“局部座屈と全体座屈の連成効果を考慮した補剛板の耐荷力に関する一考察”への討議

(土木学会論文集, 第368号/I-5 1986年4月掲載)

▶ 討議者 (Discussion)

Fig. A Ultimate strength curve of stiffened plate (in the case of $R, r = R, f$).

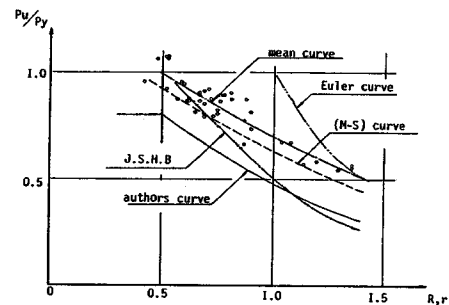
1) Fig. A は国内で行われた約200体の補剛板の実験データのうち、周辺単純支持一様圧縮で $R_r = R_f$ ($\gamma = \gamma_0$) を満足する補剛板の実験結果について整理したものである²³⁾。実験結果の下限値は、平均値曲線から標準偏差を差し引いて得られる(M-S)曲線によりほぼカバーされていると思われるが、式(18)はこの(M-S)曲線に対してかなり安全側の評価を与えている。

筆者は、このFモードの耐荷力の評価がかなり安全側のものとなっているため、Fig. A に示すような結果に

なっているものと思います。この点に関して著者の意見をお伺い致します。

1) 著者らの提案している耐荷力曲線が、討議者の提案されているFig. Aの(M-S)曲線に対してかなり安全側になっているのご指摘ですが、下記の理由により必

ずしもかなり安全側とはいえないと考えております。

① 論文中でも述べておりますように、著者らの提案曲線は多数本(たとえば10本程度)の補剛材を有する補剛板の耐荷力曲線を意図したものであり、多数本の補剛材をもつ補剛板について安全性を確保できるように耐荷力曲線を下限値で示したものです。その意味では、論

文中でも指摘しましたように、補剛材の本数が、2～3本のときには安全側になると思われます。このことは、討議者が提示された補剛板の実験データの補剛材本数が2～3本であることから容易に理解できます。しかしながら、多数本の補剛材を有する補剛板についても著者らの提案曲線が安全側すぎるかどうかという点につきましては、対応する実験データがないこともあり、今後の検討課題にしたいと考えております。

② 討議者は、(M-S)曲線を妥当な耐荷力曲線とされておられますが、保証値の決め方についてはいまだに定説がなく²⁵⁾、(M-2S)曲線の方がよい場合もあると著者らは考えております。現に、討議者のFig. Aにおいてすら(M-S)曲線を下回るデータが存在していることを考え合わせますと、これらのデータを棄却するには、有意差検定等の統計的処理が必要であると思われます。

③ 討議者がFig. Aで示された著者らの提案曲線には必要剛比 γ_0 をもつ補剛材が使用された場合の値であって、必要剛比の2～3倍の剛比をもつ補剛材を用いた場合には、耐荷力の向上が期待できることも論文中に示しました。

④ 本質的なことではありませんが、討議者のFig. Aの実験値のプロットに誤差が含まれている可能性があります。このためデータのプロットが変化することが予想されます。すなわち、討議者は国内で行われた約200体の補剛板の実験データについて、横軸を R_r に取って整理されておられ、かつ、 $R_r = R_r$ ($\gamma = \gamma_0$)を満足する補剛板の実験データについて整理された、と理解しておりますが、討議者の参考文献23)をもとに実験データの中から $R_r = R_r$ 、 $\gamma = \gamma_0$ のデータを検索いたしますと、上記の条件に合致する実験データは10%の誤差を許し $R_r \approx R_r$ としても22体程度であり、Fig. Aのプロットほど多くありません。さらに、文献23)にみられる $R_r \approx (R_r + R_r)/2$ とする方法で横軸を作成されますと、実験データのプロットが右へ移動することも考えられます。このことから、ただちに、著者らの提案曲線が安全側すぎることはない主張することはできませんが、データを整理するうえでの実験条件(境界条件・初期不整など)の一致の程度をどこまで許容するかという問題

は依然として残ると思われます。
